nr postępowania: BZP.2712.3.2024.ECS

INFORMACJA NR 3

Dotyczy: postępowania prowadzonego w trybie podstawowym na realizację zadania pod nazwą: **„Remont elewacji od strony Odry wraz z wymianą stolarki okiennej budynku WF przy ul. Św. Jadwigi 3/4, we Wrocławiu.”**

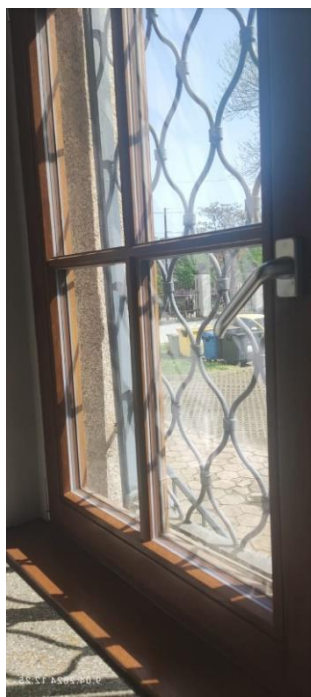
Pytanie 3.

Czy mogliby Państwo sprecyzować, czy w przypadku szprosów powinniśmy stosować system wiedeński, który łączy szpros naklejane drewniane z ramką umieszczoną wewnątrz pakietu

szybowego, aby imitować wygląd oddzielnych pakietów szybowych? Projekt nie zawiera informacji na ten temat, jednak podczas poprzedniej wymiany okien takie rozwiązanie zostało zastosowane.

Zamawiający wyjaśnia, że w przypadku szprosów należy stosować system wiedeński, który łączy szprosy naklejane drewniane z ramką umieszczoną wewnątrz pakietu szybowego, aby imitować wygląd oddzielnych pakietów szybowych jak pokazano na poniższych fotografiach.
